Correcties en aanvullingen Werkplaatshandboek *Alle Modellen Yamaha 650 Twin*

Met dank aan Jerry van der Heiden, Henk Lulof, Antoni van Ginneken en Fried Anepool
Eindredactie Fried Anepool

Aanvulling fig. 39.1D: v.l.n.r. ring, drukklager (3) en drukkring (4)

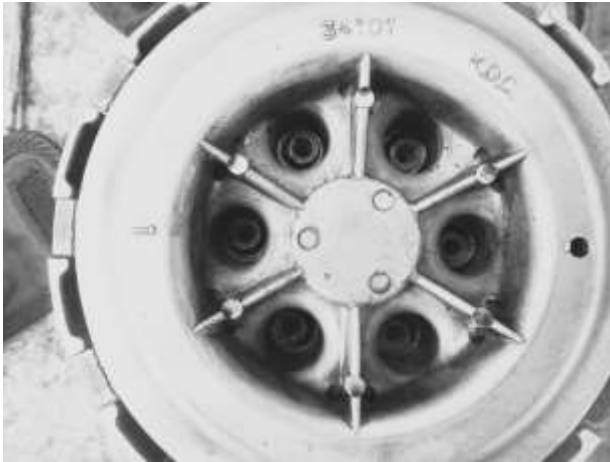
- Blz. 93, par. 27: In fig. 1.17 worden de onderdelen met nummer:
 - 3 en 4 worden achtereenvolgens 'lager' en 'drukplaat' genoemd. Op blz. 106 in de tekst worden 'ring', 'drukklager' en 'drukkring' genoemd en op blz. 107 onder foto 36.1D 'ringen' en 'drukklager'. Op de tekening ontbreekt een ring. In onderstaande foto staan de ringen zoals ze achtereenvolgens op de versnellingsbak-as gemonteerd moeten worden als de koppelingsnaaf geplaatst is.

- 20 en 21 worden achtereenvolgens 'drukplaat' en 'drukkring' genoemd. Op blz. 106 onder de foto 36.1A worden de onderdelen 'shim' en 'drukkring' en op blz. 106 in de tekst 'kleine platte ring' en 'grote drukkring'. Ondanks de verschillende benamingen gaat het uiteraard om dezelfde onderdelen: 'drukplaat / shim / kleine platte ring' en 'drukkring / grote drukkring'.
- Blz. 96, par. 28: er zijn verschillende soorten tandwielen in omloop. Zorg er altijd voor dat een vervangingstandwiel identiek is aan het defecte tandwiel.
- Blz. 103, par. 30: let goed op de richting waarin de splitpennen voor demontage gemonteerd zijn. Vervangingssplitpennen moeten identiek gemonteerd worden. Verkeerd om monteren geeft schakelproblemen.

36.2.F1 Verkeerd gemonteerd deksel: schroefgaten van naaf zitten scheef ten opzichte van deksel.

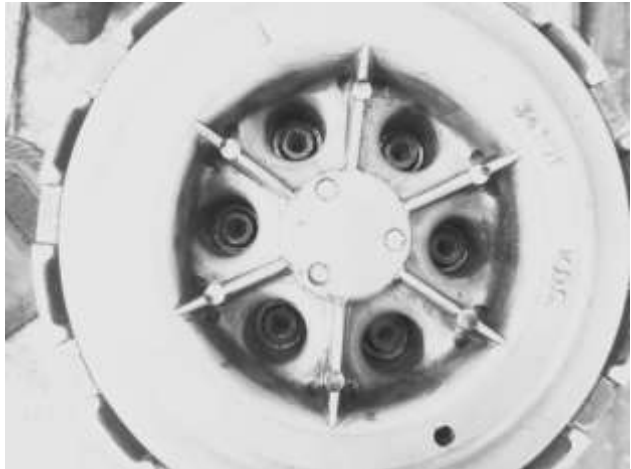
LET OP: Het koppelingsdeksel heeft 6 boutgaten en kan daarom in principe op 6 verschillende manieren op de koppelingsnaaf worden gemonteerd. Slechts één manier is de juiste; bij de andere 5 zijn de boutgaten in het huis niet goed uitgelijnd met de gaten in het deksel. Bij koppelingen van latere modellen is dat aangegeven door middel van een gaatje in het deksel, dat moet corresponderen met een merkteken op de naaf.

36.2.F2 Juist gemonteerd deksel: schroefgaten van naaf zitten recht ten opzichte van deksel

41.4A Druk de aandrijfpen op zijn plaats

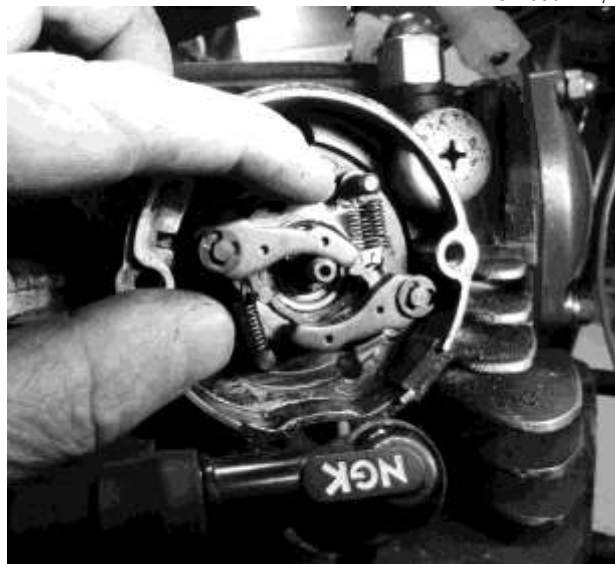
- Blz. 115, par. 41: De borgmoer van de vervroeger moet vastgezet worden met borgvloeistof [Loctite].
- Blz. 116, par. 41: foto's 41.4B en 41.5a en 41.5b vervangen: vervroegergewichtjes ontbreken

41.4B Monteer het vervroegingmechanisme op de as

41.4A Druk de meenemer op zijn plaats, zorg ervoor dat de paspen in de as niet er uit valt

41.4B Monteer de moer op de as.
